# **Avis délibéré de l’Autorité environnementale sur la zone d’aménagement concerté (ZAC) « Village olympique et paralympique » (93) (deuxième avis)**

**n°Ae : 2019-83**

Avis délibéré n° 2019-83 adopté lors de la séance du 9 octobre 2019

Figure 1 : Schéma d'intention d'aménagement de la ZAC Village Olympique

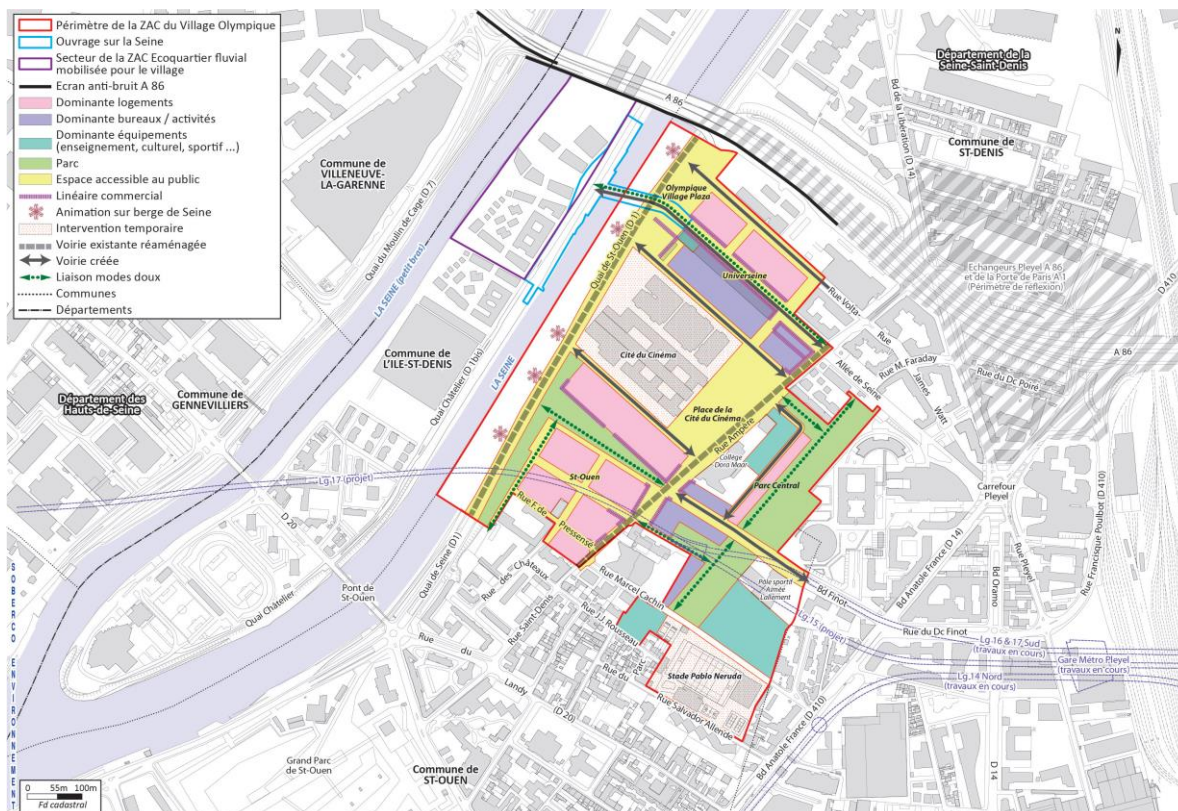
Le nouveau schéma d'intention d'aménagement est présenté figure 1.

Le dossier ne présentant pas directement les évolutions apportées au projet, il serait utile de les synthétiser dans une pièce dédiée, jointe au dossier de consultation du public, et de préciser les raisons de ces modifications.

***L'Ae recommande, pour la complète information du public, de présenter les principales évolutions apportées au projet de ZAC et d'expliquer les raisons de ces modifications.***
